VERSLAG VAN ONDERZOEK: ELEKTRISCHE INSTALLATIE

25.426

Geraardsbergsestraat 1 Ninove 9400

Controlebezoek (Livre 1 6.5)

Verdeelborden 1

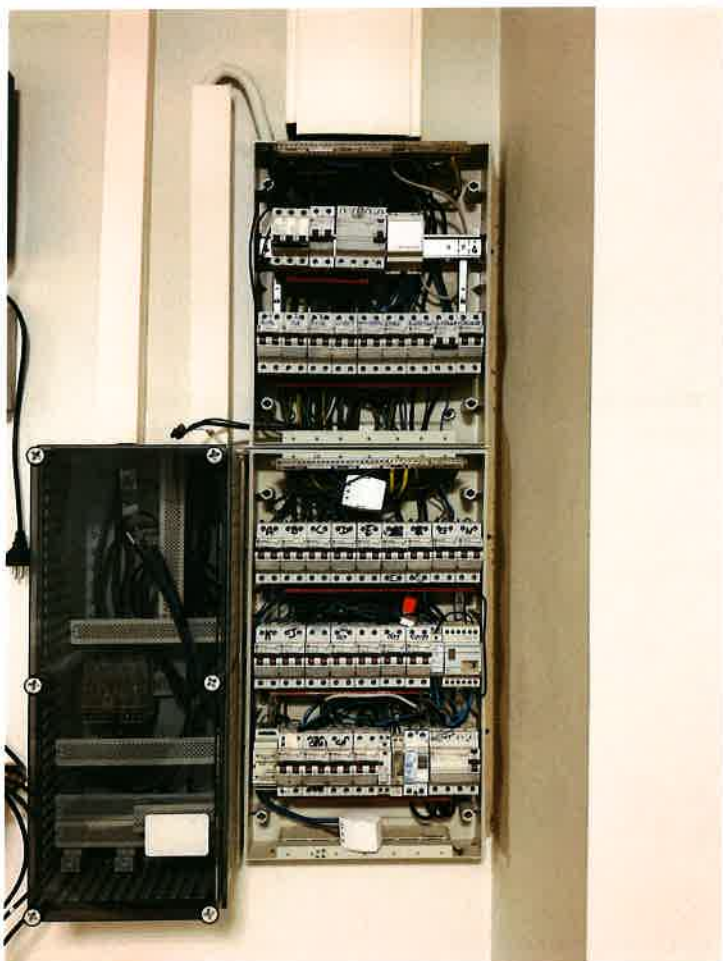
Een demonteerbaar aansluitstuk (aardingsonderbreker) dient aangebracht te worden in de aardgeleider teneinde de meting van de verspreidingsweerstand mogelijk te maken.

Het schakelbord dient vervangen te worden, de beschermingsgraad tegen rechtstreekse aanraking is onvoldoende.

Wij raden u aan de niet gebruikte leidingen te verwijderen.

De leiding(en) is (zijn) te bevestigen met aangepaste bevestigingsmiddelen.
